SAKSPAPIR

Reguleringsplan Eikefet og Urdal - Steinbrot og deponi - Endring - 2.gongs handsaming - planID 1263-201107

Utsnitt Kryss E39 – Urdalsvegen – Plankart 241.2019

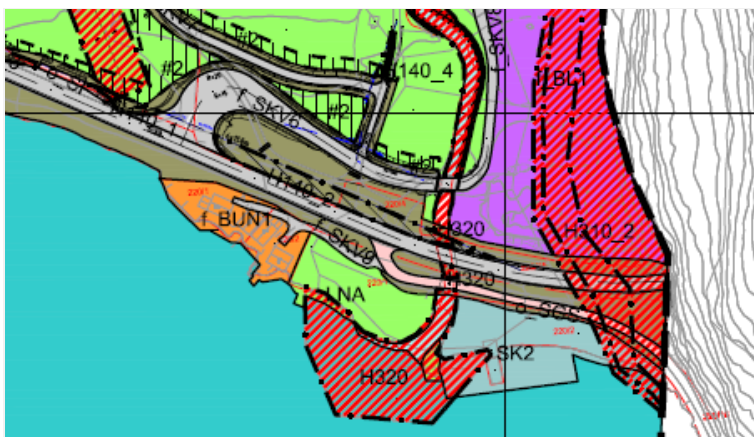
Anlegget baserer seg på at massane til deponiet skal kome på bil og på E39. Difor er fokus på å gjere ei naudsynt utbetring av avkøyrsla frå E39 og inn på «Urdalsvegen» (f_SKV6 og 8). Utforminga må vere slik at naudsynt trafikktryggleik knytt til avkøyring vert teken i vare. Nytt kryss og busslomme må vere opparbeidd før ein kan ta deponiet i bruk og ligg i krava om rekkjefølgje (føresegna § 1.6.3)

Når det gjeld sjølve «Urdalsvegen» er det verken i gjeldande eller framlegg til endra plan skildra behov eller ønskje om utbetring eller omlegging av vegen frå tiltakshavar si sida. Det er innspel frå ein grunneigar som er for auka trafikkbelastning i høve til turgåarar og eiga aktivitet knytt til vegen.

Det er nok usemje i vurderinga om kor stor belastning den auka aktiviteten vil gje for andre brukarar. I høve til rammene for dagens aktivitet synast aukinga ikkje å vere så vesentleg at det skal vere naudsynt å gjere utbetringar eller særskilt tilrettelegging på eller langs Urdalsvegen. Ein er i utgangspunktet samd i vurderinga som ligg knytt til verknad av planframlegget og i KU knytt til trafikktilhøve.
